主な設計変更概要

【ガラス固化体貯蔵建屋B棟】

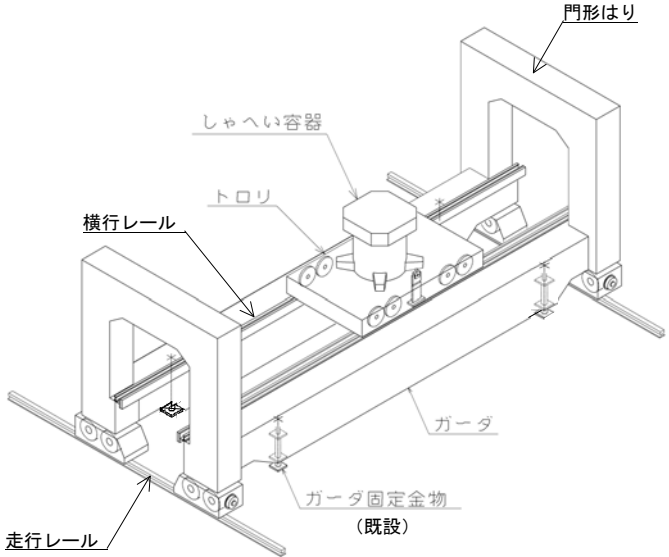
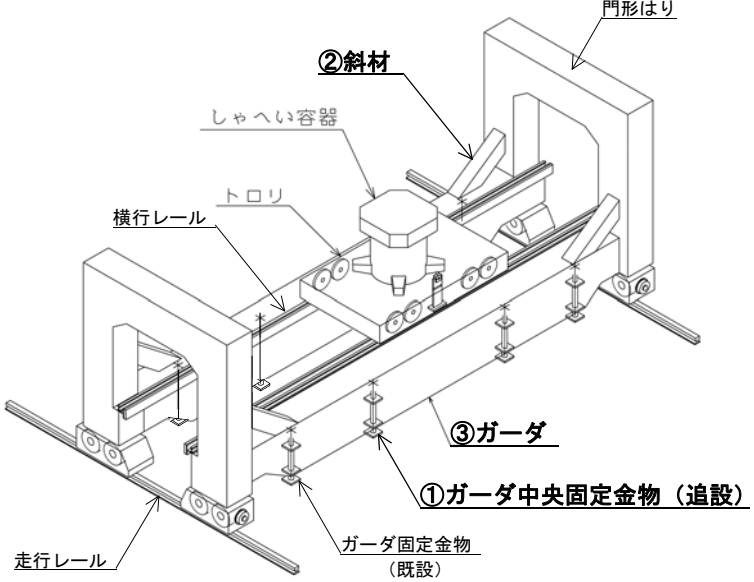
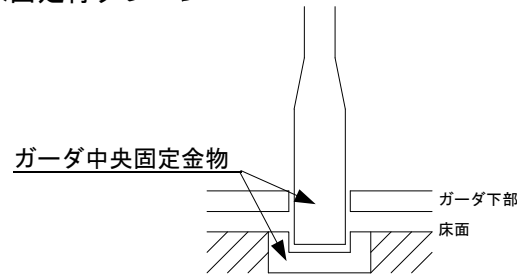
変更前	変更後	主な設計変更の内容
 <p style="text-align: center;">床面走行クレーン</p>	 <p style="text-align: center;">床面走行クレーン</p>  <p style="text-align: center;">ガーダ中央固定金物</p>	<p>地震発生時に床面走行クレーンに発生する応力を低減し耐震性を向上させる目的で以下の設計変更を行う。</p> <ol style="list-style-type: none"> ①ガーダ^{※1}中央部に、ガーダ中央固定金物を4本設置し、ガラス固化体収納作業時に、ガーダ中央部を床面に固定する。 ②ガーダと門形はりとの間に「斜材」を設置する。 ③ガーダの材質を変更する。 <p>※1：クレーン走行レール上に水平に渡されたけた（桁）でトロリを横行させる構造物</p>
